Mission régionale d'autorité environnementale
BOURGOGNE - FRANCHE - COMTÉ

**Avis de la Mission Régionale d'Autorité environnementale
de Bourgogne-Franche-Comté
concernant le projet photovoltaïque au sol du puits de la Loge sur
parcelles agricoles
sur le territoire de la commune d'Annay-sur-Serein (89)**

N° 000785/AP

Figure 2: Projet final d'implantation (source : étude d'impact , chapitre 5)

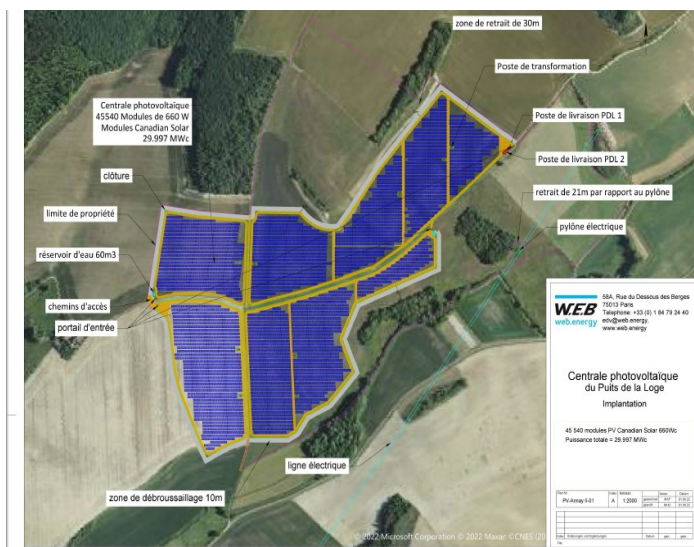
Le projet initial était envisagé au sein de 35 parcelles agricoles, présentant une valeur agronomique majoritairement faible à très faible, selon l'étude des sols réalisée par la Chambre d'Agriculture de l'Yonne, d'une superficie d'environ 145 ha d'un seul tenant sur la commune d'Annav-sur-Serein. Deux variantes d'implantation du projet ont été étudiées, elles se trouvent sur le même site. La première variante n'a pas été retenue en raison de son impact potentiel sur les zones humides, les habitats, la faune, la flore, les mammifères et les continuités écologiques. La variante retenue est celle qui permet, selon le dossier, de « *conjuguer au mieux les enjeux agricoles, techniques, économiques, paysagers et écologiques* » avec une réduction de la surface totale du projet initialement prévue.

La MRAe rappelle qu'il convient d'apporter la démonstration que les espaces prioritaires pour le développement, à savoir les toitures des bâtiments existants, les surfaces déjà imperméabilisées ou les friches, ne sont pas utilisables avant d'envisager le développement sur les espaces agricoles, naturels ou

forestiers, conformément aux objectifs fixés dans le Sraddet . Le dossier ne comporte pas de démonstration probante d'une recherche sincère de sites répondant aux espaces à privilégier prioritairement.

- **de joindre les éléments d'analyse de sites alternatifs à l'échelle intercommunale ainsi que le diagnostic écologique ayant permis l'abandon du site alternatif ;**
- **de présenter une analyse à une échelle au moins intercommunale de sites alternatifs urbanisés ou dégradés ou de friches en comparant leurs impacts, de façon à justifier le choix d'une solution de moindre impact environnemental, comme le prévoit le Code de l'environnement.**
